# BRANDWEER

## Bijlage 1: Adviesrapport

### Betreft advies behorende bij briefkenmerk UIT-2020-089596

Het betreft een herontwikkeling voor woningbouw, gelegen aan de Willem de Zwijgerlaan, op de locatie van 'Monuta' en de voormalige telefooncentrale van de KPN. Beide gebouwen worden gesloopt en daarvoor in de plaats wordt een uit onderdelen samengesteld woongebouw opgericht. Eén deel behelst een getrapte onderbouw met op de begane grond een commerciële plint waarboven twee woontorens (genummerd I en II) die variëren in hoogte, van 64,85 m (toren I) tot 83,78 m (toren II). Vloerniveau hoogste verblijfsgebied van toren I op 60,70 m + meetniveau en voor toren II is dit 79,80 m + meetniveau.

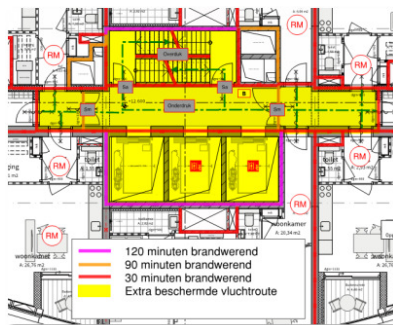
Om het risico op brandoverslag te beperken is in tabel 3 behorend bij artikel 5.2.1 van de HHG, aangegeven dat de gevels moeten voldoen aan brandklasse B. Dit geldt ook voor de deuren, ramen en kozijnen. Metselwerk, de toe te passen keramische panelen, betonnen delen, de aluminium kozijnen en beglazing voldoen aan bovengenoemde voorwaarde.

Ook in het vooroverleg is de geveldetailering en materialisatie besproken. In de gevel dienen firestops aangebracht te worden om branddoorslag in verticale richting, dan wel een onbeheersbare spouwbrand te voorkomen. Aangegeven is dat alle isolatie in onbrandbare

materialen (minerale wol) uitgevoerd wordt. Hiermee kan in redelijkheid worden vastgesteld dat de gevel voldoet aan brandklasse B. Mede vanwege de aanwezige sprinkler in alle gebouwen kan het risico op brandvoortplanting door of via de gevel voldoende beperkt geacht worden.

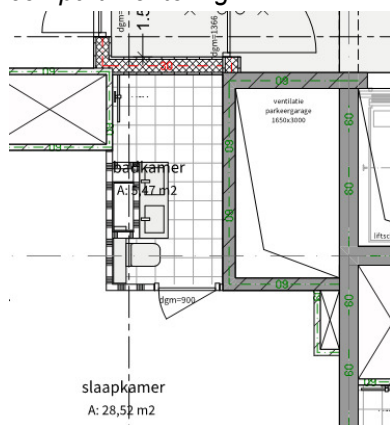
- *Schachten moeten voldoen aan brandklasse A2, bepaald volgens NEN-EN 13501-1 met uitzondering van schachten die uitsluitend bedoeld zijn voor toilet- en/of badruimten. (lid 2 van dit artikel).*
- *De schachten worden 60 minuten (ventilatie parkeergarage in toren I) of 30 minuten (toren II en III) brandwerend uitgevoerd, brandwerendheid eenzijdig van woning/andere functie naar schacht. De schachten in toren II en III worden niet als brandcompartiment aangemerkt en behoeven niet voorzien te worden van sprinklers en eventuele verticale compartimentering.*

*De doorgaande ventilatieschachten vanuit de stallingsgarage, groot 1650 x 3000 resp. 1590 x 1400 in toren I dienen wel als een brandcompartiment beschouwd te worden. Reden waarom deze schachten van een sprinklerinstallatie voorzien moeten worden en over een WBDBO van ten minste 60 minuten moeten beschikken. In de HHG wordt in artikel 5.3.3 onder 'Richtlijnen' sub c. aangegeven dat deze schachten in segmenten met een maximale hoogte van 50 m opgedeeld moeten worden.*

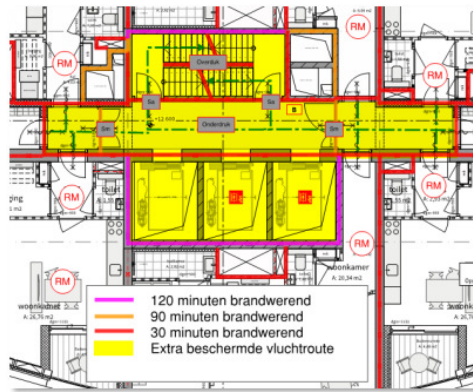
De stallingsgarage wordt uitgevoerd als één brandcompartiment van ca. 10.600 m<sup>2</sup> groot en overschrijdt hiermee de eis die gesteld wordt in het Bouwbesluit aan de maximale grootte zijnde 1.000 m<sup>2</sup>. Als gelijkwaardige veiligheid wordt de gehele stallingsgarage uitgevoerd met een automatische blusinstallatie (sprinklers), zodat de kans op een compartimentsbrand zeer wordt beperkt. Dit is in lijn met wat in de HHG aangegeven wordt. De ondersteunende functies (fietsenbergingen, installatieruimten e.d.) en de utiliteitsfuncties liggen in afzonderlijke brandcompartimenten. De entreehallen, inpandige corridors, trappenhuizen, safety lobby's worden uitgevoerd als extra beschermde vluchtroutes en liggen buiten de brandcompartimenten.

De indeling in brandcompartimenten is in de rapportage van het adviesburo weergegeven op de plattegronden in bijlage 1. In het figuur hiernaast zijn de brand-scheidingen rondom de kern met de (brandweer) liften, de safety lobby en het wokkeltrappenhuis op de woonverdiepingen van toren III weergegeven. Voor alle torens geldt dat nagenoeg alle ruimten voorzien worden van een sprinklerinstallatie op basis van het toegepaste brandveiligheidsconcept.
